SERVICE INFO – LuK 0029

הוראות הרכבה עבור סט RepSet של LuK מק"טים 624 3200 34 ו- 624 3200 09

יצרן הרכב:	רנו
דגמים:	מגאן I, מגאן II, סניק II
שנת ייצור:	מ- 01.2002
מנועים:	F4R 746 F4R 770 F4R 771
LuK RepSet	624 3200 09
מק"ט:	624 3200 34

איור 1: דיסק מצמד בעל טבעת פלסטיק

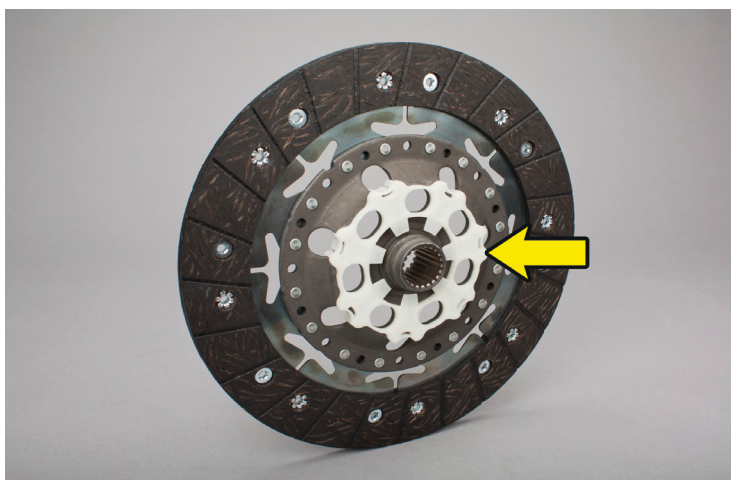
דיסקי מצמד ללא טבעת הפלסטיק נכללו בעבר בסטי המצמד הקודמים של LuK בסטים מסוג RepSets. בהתאם לתדירות התיקונים, ניתן יהיה להתקין את שני סוגי דיסקי המצמד על הרכב המיועד לתיקון. שפיר אוטומוטיב אפטרמרקט כוללים כעת רק דיסקי מצמד עם טבעת הפלסטיק ב סטים של LuK RepSet.

טבעת הפלסטיק אינה משפיעה על אופן תפקוד המצמד!
ניתן להשאיר מותקנת או לחילופין להסירה בצורה מלאה!
